**Avis délégué
Exploitation d'une carrière d'argile à Cahaignes,
commune déléguée de la commune nouvelle de
Vexin-sur-Epte (27)**

N° MRAe 2023-4984

Avis délégué de la MRAe Normandie n° 2023-4984 en date du 8 septembre 2023

Périmètre de la version initiale du projet (en haut) et de la version actuelle (en bas) (source : dossiers)

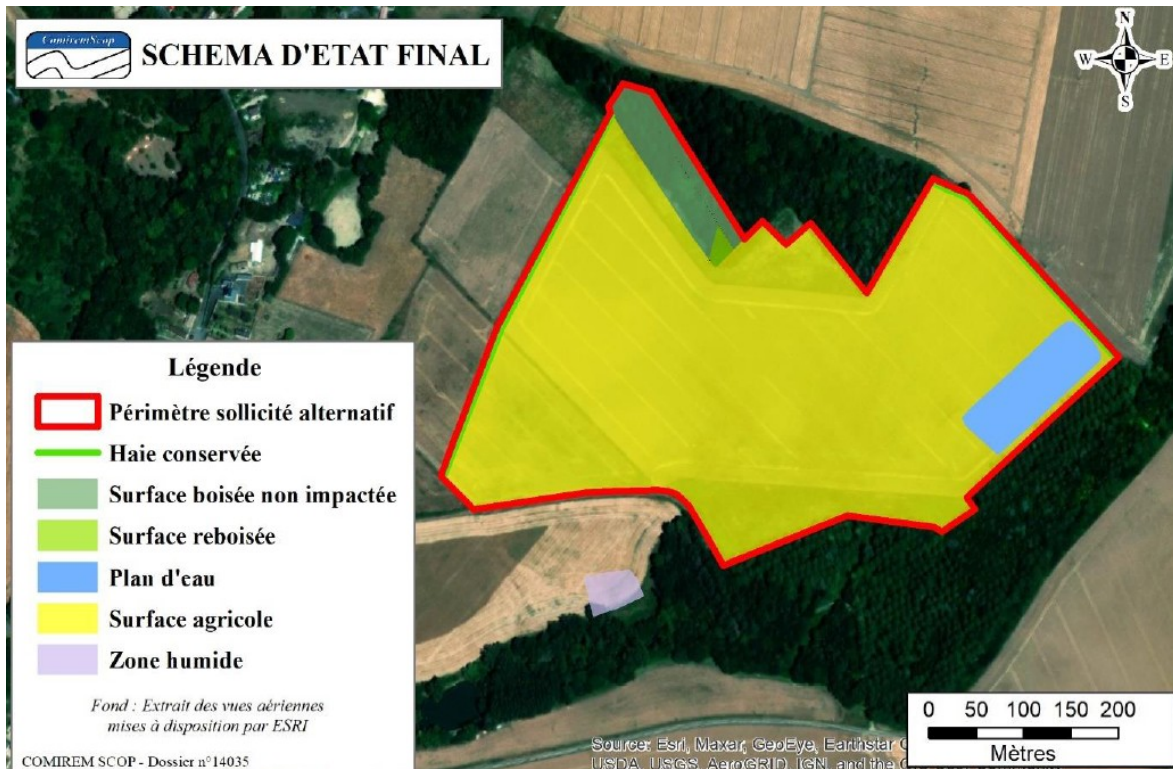
Par rapport à la version initiale du projet, la principale évolution apportée par le maître d'ouvrage est la réduction de l'emprise du projet, passant de 23,74 à 19,69 hectares (ha). Le périmètre au sud du chemin communal dit « chemin de l'Osier » a été exclu du projet (parcelles ZE 44 et ZE 95), ainsi que la partie nord-est des parcelles ZE 46, 47 et 48. Par ailleurs, les autres modifications apportées sont :

- la réduction de la durée d'exploitation demandée, passant de 30 à 20 ans ;
- le déplacement de la plateforme de stockage des matériaux utiles au nord-est du site ;
- une réduction de la hauteur maximale du front d'extraction de 29 à 17 mètres (m) ;
- la définition d'une nouvelle voie d'accès par le nord, depuis la route départementale 17, avec l'aménagement d'une voie privée de 1,7 km et une modification du plan de circulation attendu ;
- le prolongement vers le nord du merlon végétalisé de 3 m de haut prévu à l'ouest, accompagné de plantations complémentaires de boisements ou de haies ;
- la mise en place d'un plan de surveillance des poussières.

Figure 38 : Synthèse des zones humides (Source : Pierre Dufrêne)

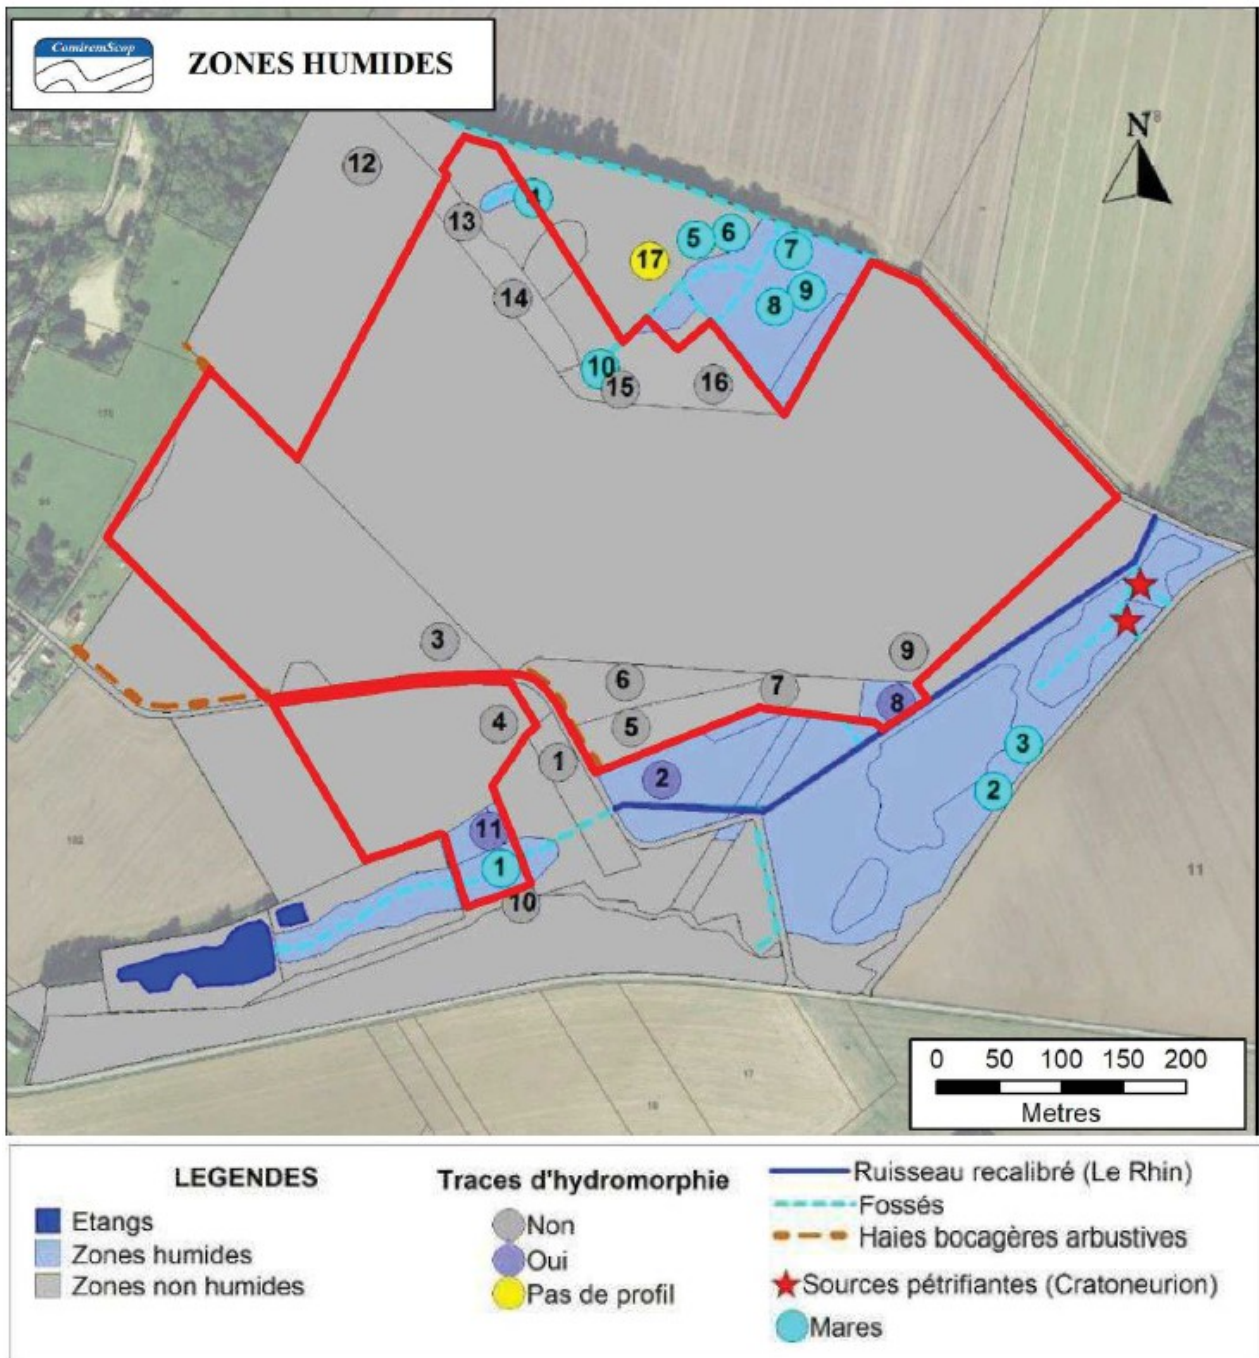
L'autorité environnementale recommande de justifier que les haies qui seront plantées permettront le maintien et le renforcement des fonctions écologiques. Elle recommande également de préciser leur mode de gestion et le suivi de leur efficacité, ainsi que les éventuelles mesures correctives en cas de constat d'écart aux objectifs.

**Figure 100 : Localisation de la surface destinée à la compensation zones humides
(Source : Pierre Dufrêne)**

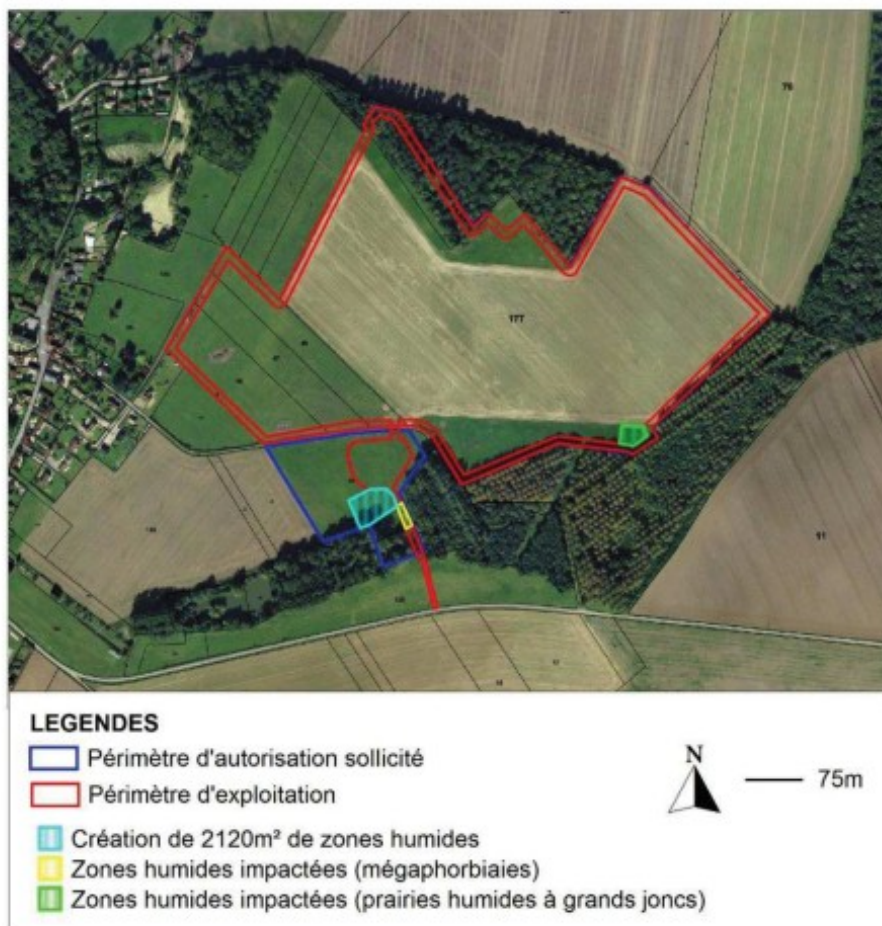
Les impacts directs et indirects du projet sur les 2 500 m² de zones humides identifiées par le maître d'ouvrage dans le périmètre d'étude sont présentés aux pages 247 et 248 du dossier et cette analyse semble justifier de l'absence d'impacts indirects sur les zones humides. En effet, celles situées au sud sont principalement alimentées par des sources en rives droite du Rhin. L'entrée de la carrière sera située à plus de dix mètres des zones humides périphériques, une bande de protection ayant été définie autour de l'emprise de la carrière. Le secteur est par ailleurs marqué par un contexte argileux ce qui limite fortement les effets de drainage. Enfin, la création d'un fossé au nord du secteur d'étude devrait permettre de conduire les eaux de ruissellement vers le boisement humide.
